## リコール届出一覧表

リコール届出日：令和元年7月11日

リコール届出番号	外-2885	リコール開始日	準備整い次第
届出者の氏名又は名称	ジャガー・ランドローバー・ジャパン 株式会社 代表取締役 ハンソン・マグナス・ユタカ	<div style="border-left: 1px solid black; border-right: 1px solid black; padding: 5px;">           製作国：英国            製作者名：ジャガー・ランドローバー・リミテッド         </div> 問い合わせ先： ジャガーお客様相談室 0120-922-772	
不具合の部位（部品名）	灯火装置（前照灯）		
基準不適合状態にあると認める構造、装置又は性能の状況及びその原因	前照灯の光軸調整支持棒の材質が不適切なため、強度が不足している。そのため、走行振動等により当該支持棒が折損し、前照灯の光軸が下を向くおそれがある。		
改善措置の内容	全車両、当該前照灯アセンブリを対策品と交換する。		
不具合件数	104 件	事故の有無	なし
発見の動機	市場からの情報、および国土交通省の指摘による。		
自動車使用者及び自動車分解整備事業者に周知させるための措置	<ul style="list-style-type: none"> <li>・使用者：電話又はダイレクトメールで通知する。</li> <li>・自動車分解整備事業者：日整連発行の機関誌へ掲載する。</li> <li>・改善実施済車には、運転席側ドアロックストライカー付近に外-2885のステッカーを貼付する。</li> </ul>

## 改善箇所説明図

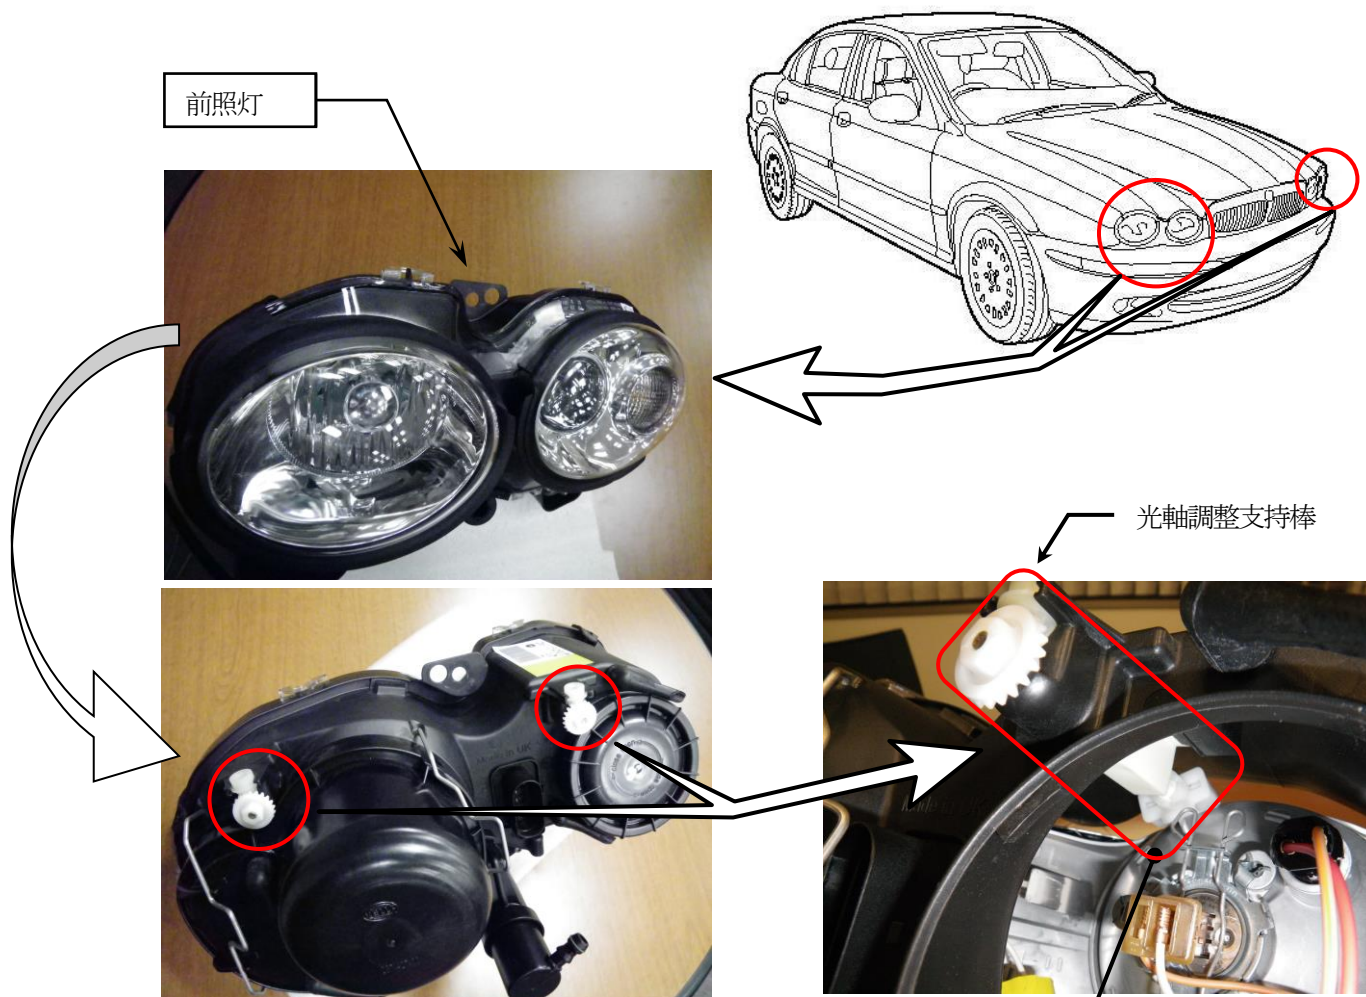
前照灯の光軸調整支持棒の材質が不適切なため、強度が不足している。そのため、走行振動等により当該支持棒が折損し、前照灯の光軸が下を向くおそれがある。

全車両、当該前照灯アセンブリを対策品に交換する。  
識別：左前照灯ハウジング上部に黄ペイントを塗布する。
